Mission régionale d'autorité environnementale
Grand Est

**Avis sur le projet d'exploitation
d'une installation géothermique
à STRASBOURG (67)
porté par la SCI Boulevard de Metz**

n°MRAe 2023APGE43

Figure 4 : Remontée et rabattement calculés au voisinage des forages au débit maximal de 200 m³/h

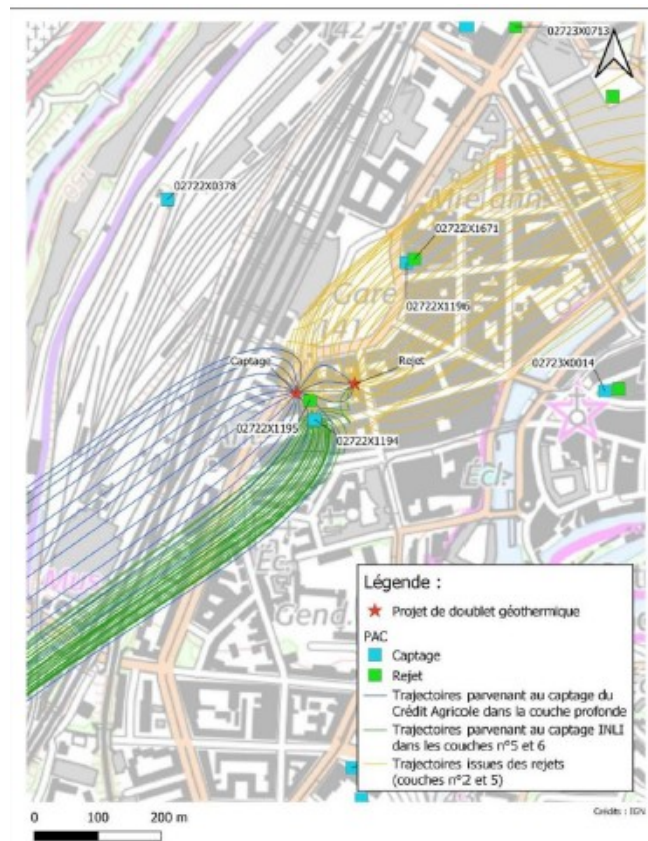
Les simulations réalisées montrent l'absence de rabattement complémentaire sur les ouvrages existants les plus proches du projet excepté les forages In'li.

- un rabattement complémentaire de 2 cm dans le puits de captage In'li ;
- une remontée supplémentaire d'environ 1 cm dans le puits de rejet In'li.

L'Ae recommande au pétitionnaire d'informer In'li de l'impact du projet sur leurs installations.
